## Vysvětlení, změna a doplnění zadávací dokumentace č. 2

### **„Odstranění havarijního stavu po povodních 2024 - komplexní oprava trati v úseku Vápenná – Javorník ve Slezsku“**

evidenční číslo VZ: 63525111

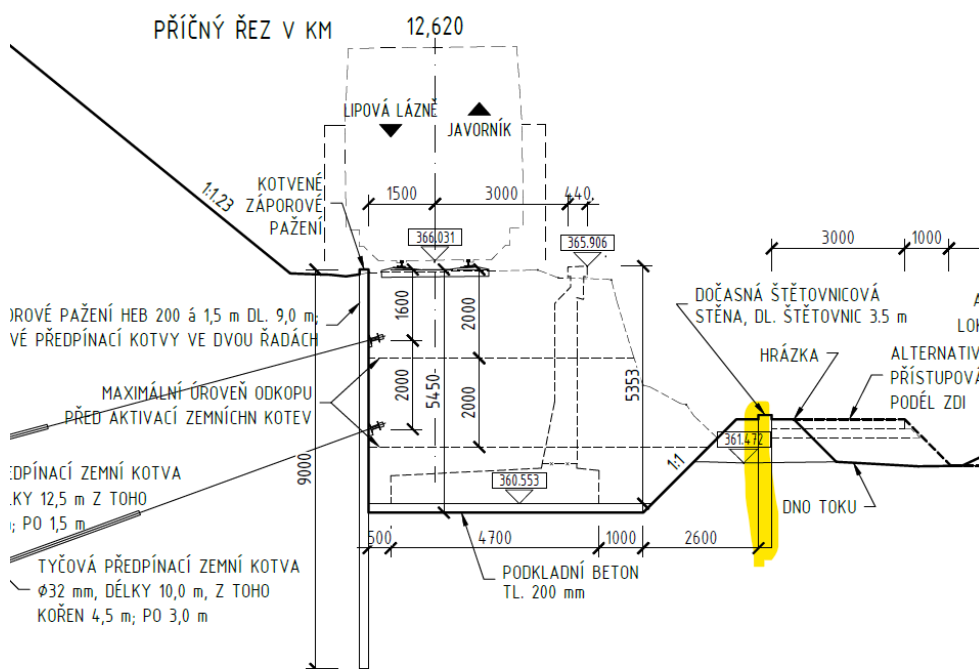
Zadavatelem postoupená dokumentace – výkaz výměr SO 12-23-01 - *Obnova opěrné zdi, km 19,789 - km 19,864* – Po prostudování výkazu výměr se domníváme, že chybí položka podkladních betonů pod dlažbu, přičemž v SO 11-23-01 - *Obnova opěrné zdi, km 19,789 - km 19,864* je tato položka obsažená viz níže.

V SO 12-23-01 - Obnova opěrné zdi, km 19,789 - km 19,864 je uvedena pouze položka dlažby bez další položky betonu pod dlažbu.

**S ohledem na výše uvedené žádáme zadavatele o kontrolu, případně o doplnění položky v SO 12-23-01.**

Zadavatel po provedené konzultaci s projektantem potvrzuje chybějící položku v Dílu 4\_2-3 Soupis prací s výkazem výměr členěný dle SO a PS včetně rekapitulace ceny oprava 1.7.2025 (dále jen „Díl 4\_2-3 s VV k 1.7.2025“), list s názvem SO 12-23-01 - Obnova opěrné zdi, km 19,789 - km 19,864 a proto přistupuje k doplnění zadávací dokumentace o novou položku poř. č. 87 s názvem „Podkladní nebo výplňová vrstva z betonu C20/25 tl. do 150 mm“ o výměře 72,380 m2. Provedená úprava má současně vliv na úpravu položek přepravy hmot poř.č. 73 a poř.č. 74, kde zadavatel provedl úpravu požadovaného množství z původních 1492,664 t na 1219,901 t (u obou položek totožně).

Provedení doplnění o novou položku a úpravu množství položek stávajících zadavatel učinil v upraveném Dílu 4\_2-3 Soupis prací s výkazem výměr členěný dle SO a PS včetně rekapitulace ceny oprava 4.7.2025.
